Resolución de la directora general de Armonización Urbanística y Evaluación Ambiental por la cual se formula la declaración de impacto ambiental del proyecto PFV ULLASTRE, situado en el polígono 57, parcela 217, TM de Felanitx (65a/2025)

El informe de impacto ambiental del proyecto PFV ULLASTRE, situado en el polígono 57, parcela 217, TM de Felanitx.

Figura 2. Plano de ocupación territorial del PFV Ullastre. Se muestra la ubicación de las placas, así como la zona suroeste donde se concentran el CMM, CT, el edificio O&M y el recinto reservado para las baterías (BESS). Fuente: documento ambiental.

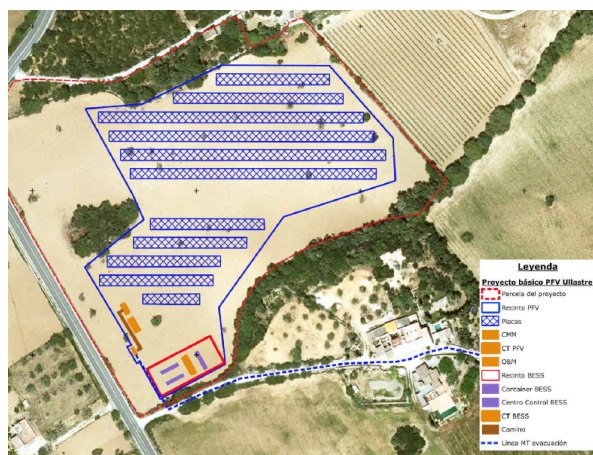
1. Antes de la aprobación del proyecto constructivo definitivo, el promotor deberá revisar la implantación de las placas situadas en el límite norte para garantizar el retranqueo de 50 metros respecto a las viviendas aisladas colindantes.

7. Se deberá implantar una barrera vegetal perimetral de una anchura mínima de 5 metros en las zonas sin apantallamiento natural (en los límites norte, este y oeste, dado que en el límite sureste ya existe una barrera espesa que no hace falta reforzar). Esta barrera vegetal deberá tener una continuidad tan naturalizada como sea posible con las zonas boscosas adyacentes. Se emplearán exclusivamente especies arbóreas y arbustivas autóctonas de bajo requerimiento hídrico (algarrobo, olivo, acebuche y lentisco). Por prevención de incendios, queda expresamente prohibido el uso de especies que generen materia seca en su interior, como los cipreses (*Cupressus*), las tujas (*Thuja*) o similares. De acuerdo con los condicionantes de este informe, se excluye expresamente la plantación de esta barrera en torno al recinto de baterías (BESS) y, en el tramo confrontante a la carretera Ma-14, se deberá proyectar fuera del dominio público viario.

Figura 5. Proximidad de la línea de evacuación a las ZAR de incendio forestal limítrofes. Fuente: IDEIB.

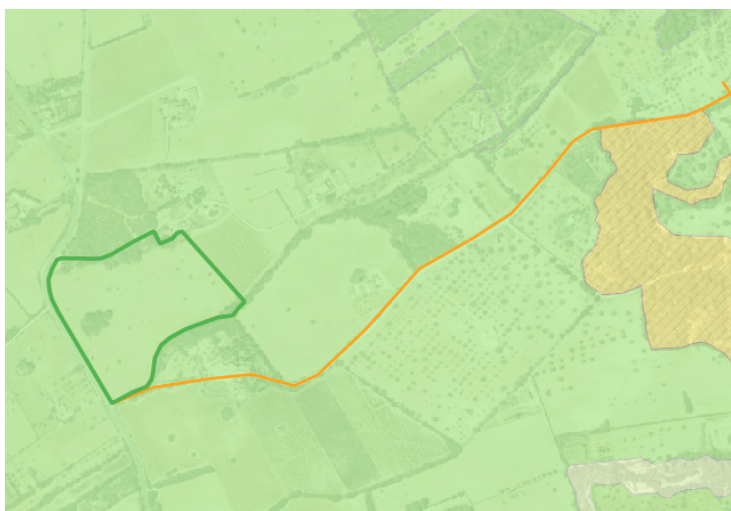
- **Zona forestal y riesgo de incendio:** El proyecto no se ubica dentro de ninguna APR de incendios, si bien la línea de evacuación linda con una Zona de Alto Riesgo (ZAR) de incendio forestal. El informe del Servicio de Gestión Forestal y Protección del Suelo determina que no hay ningún inconveniente específico, aunque se deberá cumplir el Decreto 125/2007, de 5 de octubre, sobre el uso del fuego y medidas de prevención.
- **Hábitats de interés comunitario (HIC):** El Servicio de Protección de Especies señala que la parcela solapa con las teselas de los HIC 5330, 6220* y 9320. No obstante, dado que el proyecto se desarrolla en terrenos agrícolas, el estudio constata que la instalación de placas y la línea prácticamente no afectan a la vegetación natural, informando de manera favorable el proyecto.

Figura 7. Distribución de los HIC mayoritarios, 5330 y 9320, en relación con los márgenes perimetrales de la parcela 217. La línea roja delimita la parcela, mientras que la línea azul es el área de implantación de las placas. Fuente: Documento ambiental.

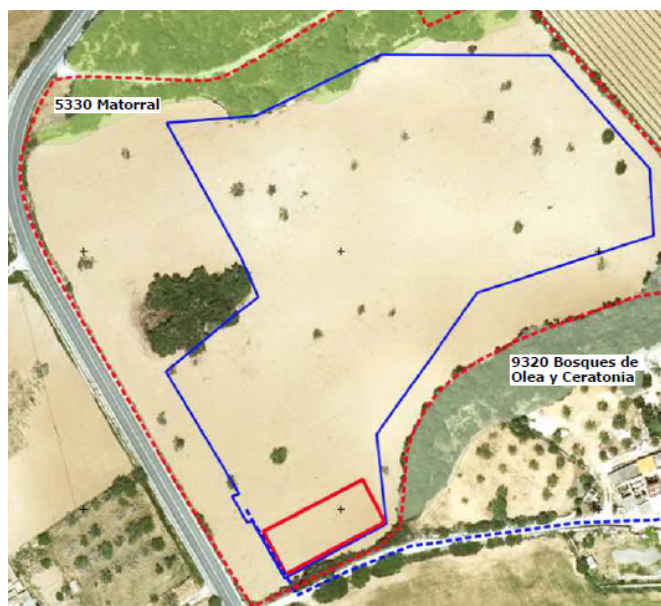
9. Tal y como prevé el proyecto, se deberá garantizar que la implantación del cerramiento y del resto de infraestructuras excluya completamente las zonas donde se localizan los hábitats de interés comunitario (HIC 5330, 6220* y 9320) presentes en los márgenes de la parcela, evitando cualquier ocupación o afeción sobre esta vegetación natural.
